Annexe 2

au PV de synthèse de l'enquête publique relative au projet de parc éolien « PE la Celle Saint Cyr »

Méthodologie de traitement des contributions

Figure 2 : Perception de la hauteur des éoliennes en fonction de la distance d'observation (source : Valeco)

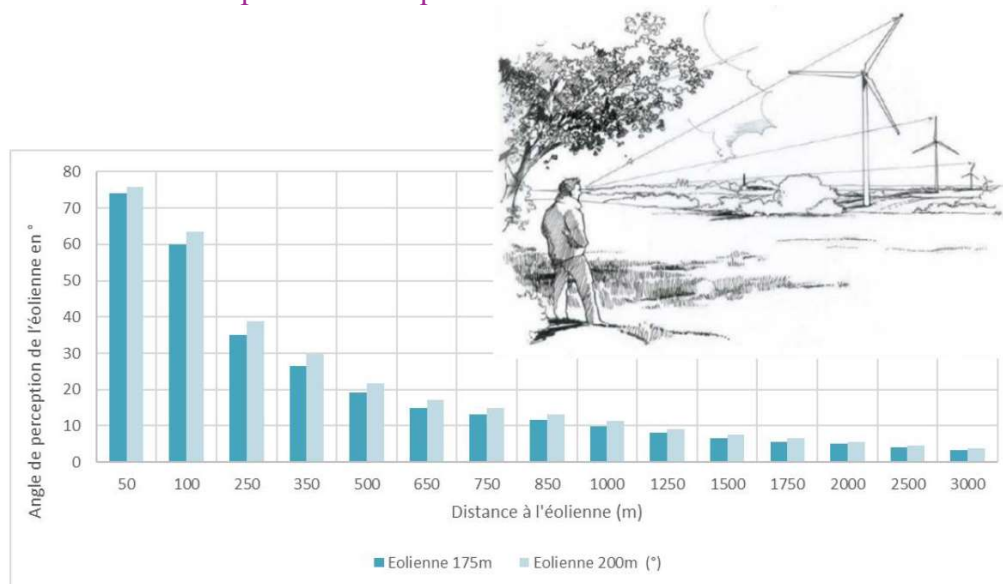
«l'effet d'écrasement, ces éoliennes sont implantées sur le sommet d'une colline qui fait précisément 183m..... ».

Le graphique ci-après décrit la perception visuelle d'une éolienne en fonction de la distance entre la machine et l'être humain. Cet exemple compare une éolienne de 175m et une de 200m. On constate qu'entre 100m et 650m, la différence de taille se retrouve dans la différence de perception. Au-delà de cette fourchette, la différence de perception diminue progressivement en fonction de la distance pour devenir quasiment inexistante.

Figure 5 : Enjeux de l'avifaune et axes migratoires (Source : Altifaune)

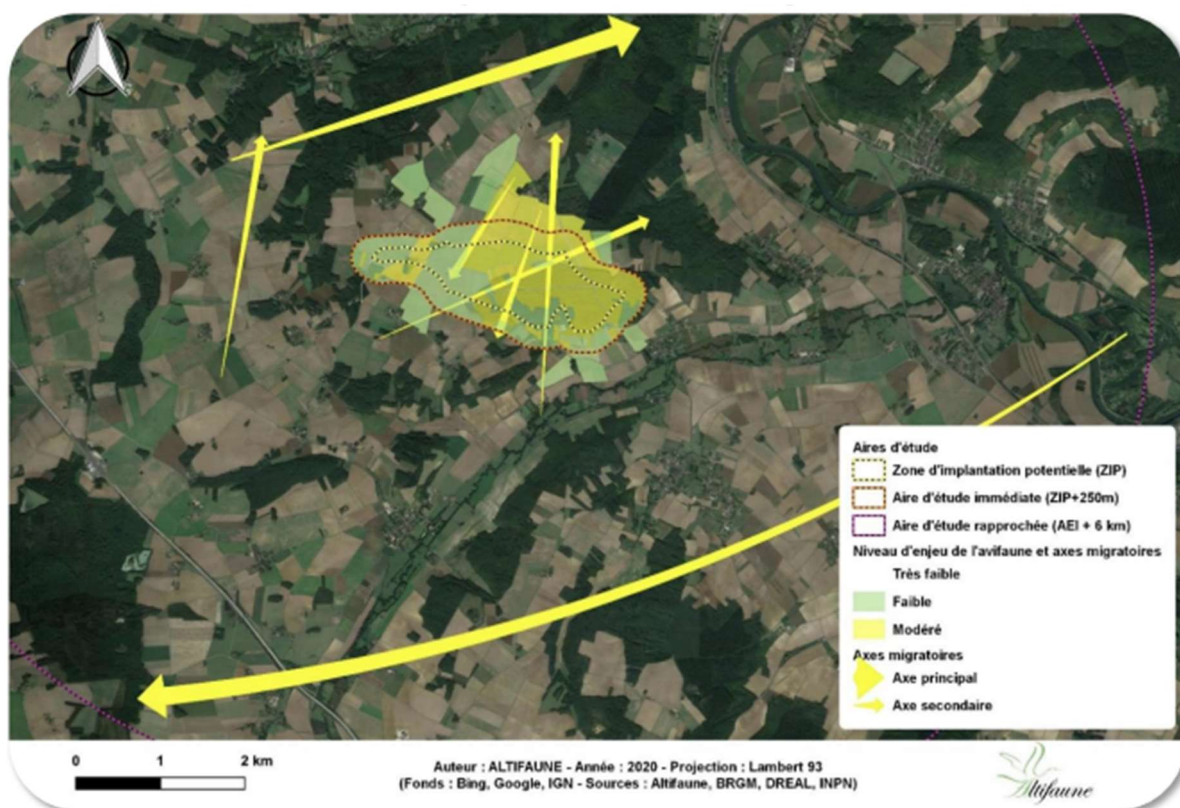
«Impact sur la faune et la flore : l'implantation d'éoliennes perturbe les habitats naturels et le mode de vie de nombreuses espèces animales et végétales..... ».

couloirs de migration⁵⁰. D'après la synthèse des enjeux migratoires (présentée p.90 de l'Etude Naturaliste), la zone de projet est bien située en dehors des axes principaux de migration.

L'axe de migration utilisé par les grues cendrées traversant le Massif central a bien été identifié dans le cadre de l'analyse de l'Etat Initial du volet naturaliste (p. 56). Les observations réalisées par les écologues en période pré-nuptiale (c'est-à-dire au moment de la migration de cette espèce) ont permis de conclure que « sur les 801 Grues cendrées recensées en migration, 800 individus ont été comptabilisés en dehors de la zone d'étude. 1 seul individu a traversé le site ce jour. »

Figure 10 : Éloignement aux habitations (source : Valeco)

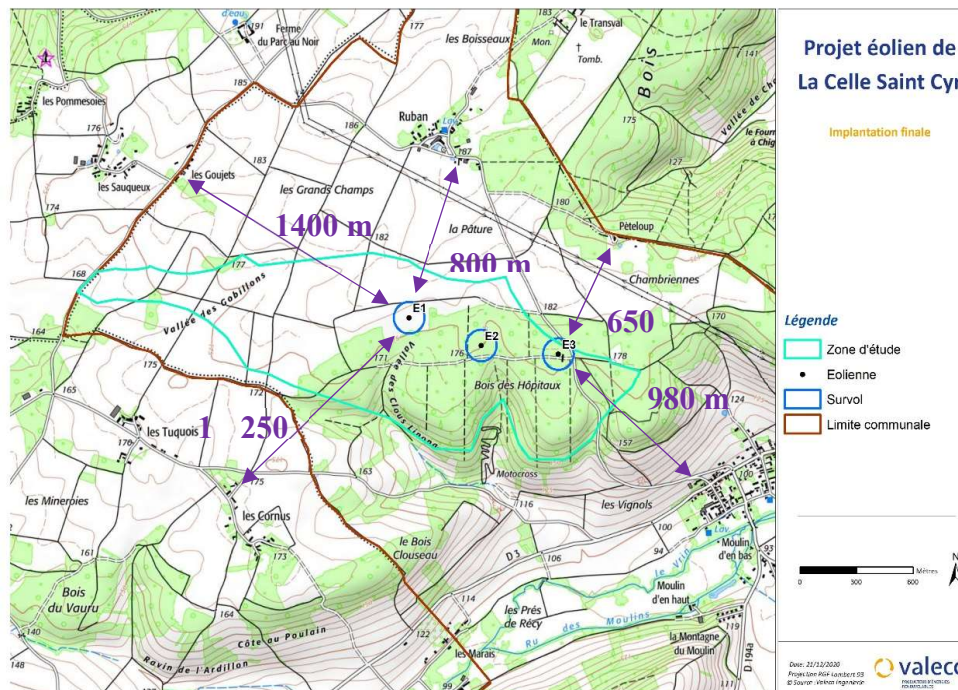
« Comment pouvez-vous envisager d'imposer cette nuisance aussi près des habitations ? La loi est une chose, la raison en est une autre. ».

Concernant l'éloignement aux habitations, la réglementation en vigueur, article L.515-44 du code de l'environnement, fixe une distance d'implantation d'un projet éolien à 500 mètres minimum des habitations. L'article 4 de l'Arrêté du 22 juin 2020 portant modification des prescriptions relatives aux installations de production d'électricité utilisant l'énergie mécanique du vent au sein d'une installation soumise à autorisation au titre de la rubrique 2980 de la législation des installations classées pour la protection de l'environnement indique que les « distances d'éloignement sont mesurées à partir de la base du mât de chaque aérogénérateur de l'installation ». Cette réglementation garantit la préservation du cadre de vie des habitants en limitant les principaux impacts acoustiques et visuels, mais aussi en réduisant considérablement les principaux risques (chute de glace ou d'éléments). Comme indiqué dans l'Etude d'Impact (p. 494), la première habitation se situe à 650 m du parc éolien (précisément de E3), dans le hameau de Pêteloup. Ainsi, le projet éolien de La Celle-Saint-Cyr est conforme à la réglementation en vigueur.

Figure 11 : Synthèse des enjeux de l'étude de danger (source : ATER Environnement)

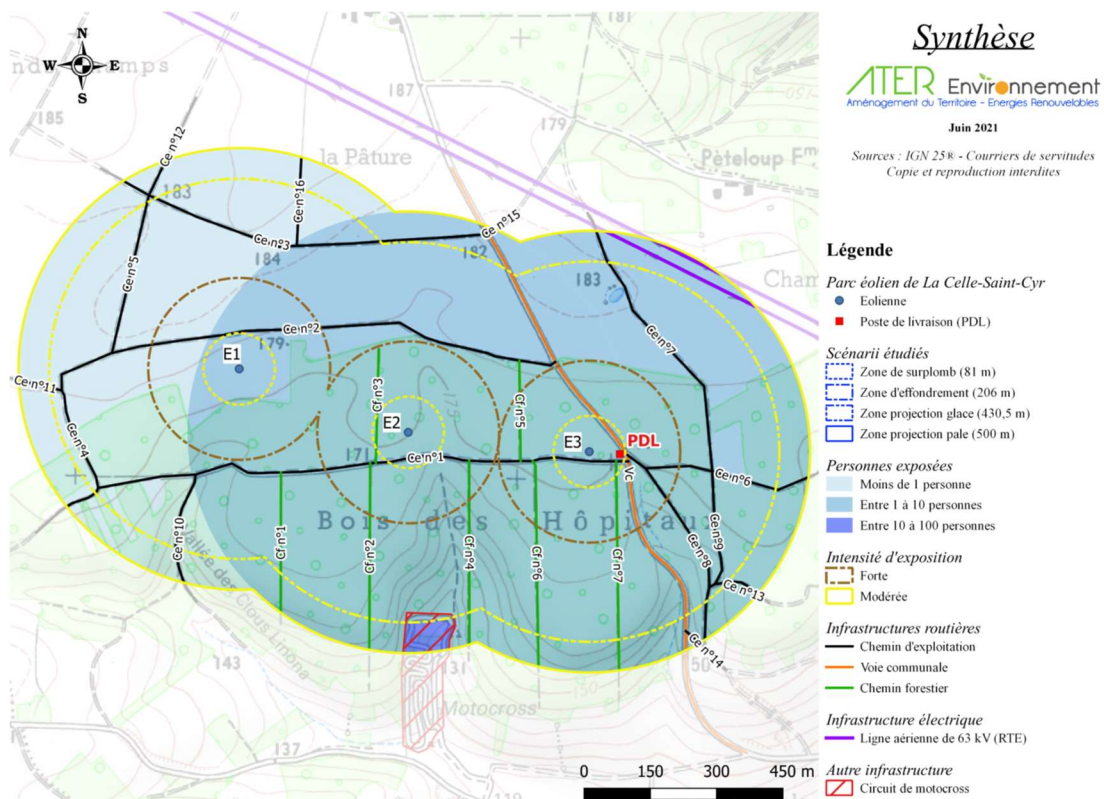
«Le choix d'implantation est totalement incohérent : en ligne, dans un bois (!), à proximité des habitations ».

Par ailleurs, la synthèse pp. 74-75 de l'Etude de Danger confirme l'absence totale de danger pour les habitations à proximité du parc éolien, justifiant à nouveau que l'éloignement aux habitations est ici suffisant compte tenu des enjeux.
